BULLETIN DE SERVICE MSB20211020 - RÉCUPÉRATION À DISTANCE I-PILOT LINK EN CAS DE « LOGICIEL INVALIDE »

Récupération de la télécommande i-Pilot Link « Logiciel invalide »

- Numéros de modèle :** Tous les moteurs équipés i-Pilot Link BT (Ulterra, Terrova, Ultrex).
- Numéros de série :** Q179MK00001 à aujourd'hui
- Motif :** Modification du processus, correction du cas XI du manuel de réparation i-Pilot Link.
- Actions à entreprendre :** Suivez les nouvelles instructions de réparation.
- Références associées :** 2994076
- Références supplémentaires :** Manuel de réparation, chapitre i-Pilot Link, Case XI

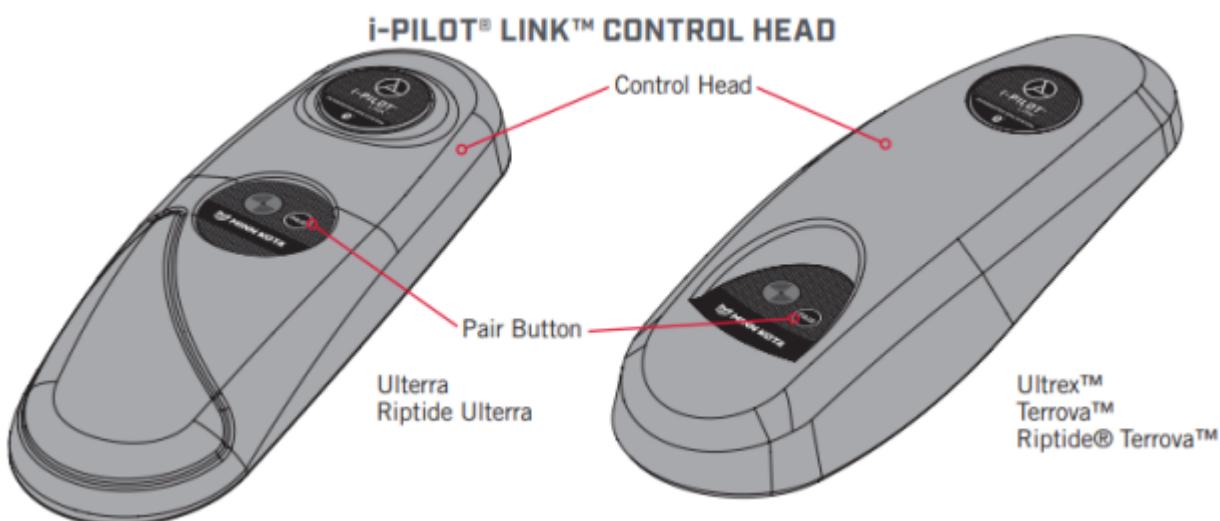
Étape 2. Branchez le moteur à l'alimentation et mettez-le sous tension. Cette opération peut être effectuée lorsque le moteur est rangé.

Étape 3. Appuyez sur le bouton « Appairer » de la commande i-Pilot Link du moteur et maintenez-le enfoncé (le moteur émet un signal sonore continu tant que vous maintenez le bouton enfoncé). Ne relâchez pas le bouton jusqu'à la fin de l'étape 4.

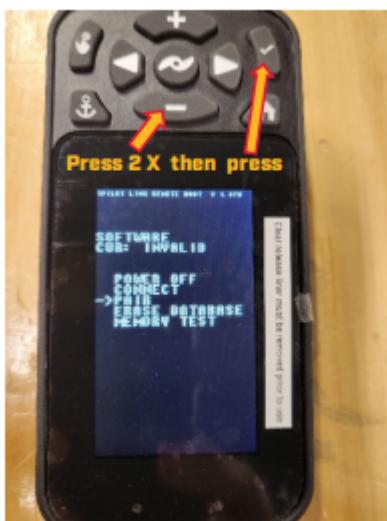
Étape 4. À l'aide du bouton « - » du clavier, faites défiler vers le bas de « Mise hors tension » à « Appairage ». Appuyez sur la touche « a » de la télécommande. La télécommande affichera « APPAIRAGE » pendant la recherche du moteur. Une fois l'appairage réussi, le moteur émet trois bips, puis le signal sonore s'arrête et l'écran affiche « CONNECTÉ ». Vous pouvez alors relâcher le bouton d'appairage de la télécommande.

Une fois le jumelage terminé, l'écran affichera « CONNECTÉ » en haut et proposera plusieurs options de menu.
